2016年2月吉日

株式会社ハーモニック・ドライブ・システムズ  
品質責任者 伊藤善規

**RSF-supermini, RSF-mini シリーズアース線変更に関するお知らせ**

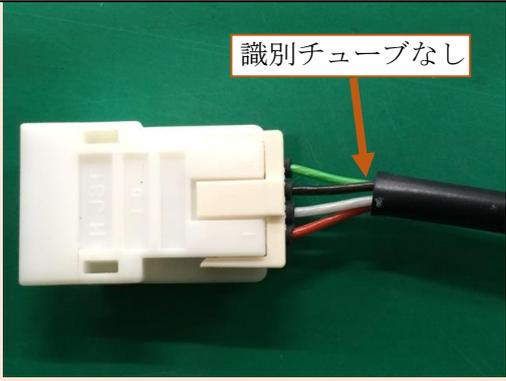
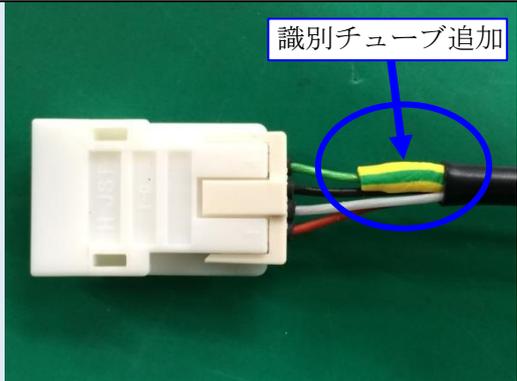
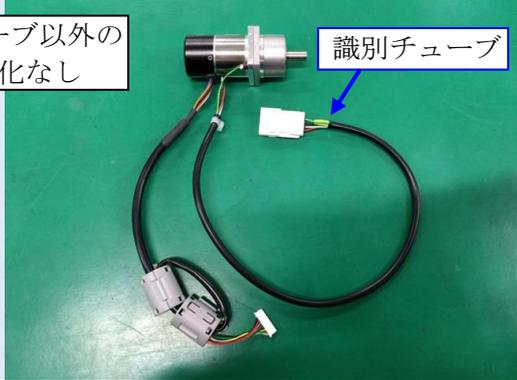
この度、RSF-supermini, RSF-mini シリーズのモータアース線を変更いたしますので、ご連絡差申し上げます。

1. 変更理由  
現在はアース線が緑一色です。緑-黄色の線色が一般的になっていますので、アース線識別を明確にするため変更します。
2. 適応範囲  
RSF-supermini シリーズ (RSF-5A・5B)、RSF-mini シリーズ (RSF-8B・11B・14B)、及びそれら製品のモータを使用した特殊品の、モータ全機種に適用いたします。
3. 変更内容
  - RSF-5A・5B  
コネクタ部の緑線に、緑-黄色のチューブを被せて識別します。
  - RSF-8B・11B・14B  
アース線を緑一色から緑-黄色の2色線に変更します。  
変更前後の外観を別紙 - 1 に添付します。
4. 変更時期  
2016年3月出荷品より、順次変更します。
5. 変更前後の製品型式について  
変更に伴う製品名・型式の変更はありません。  
変更前後のトレーサビリティに対しては、外観で識別いただけます。弊社では製品の機番を基に変更の記録を残します。
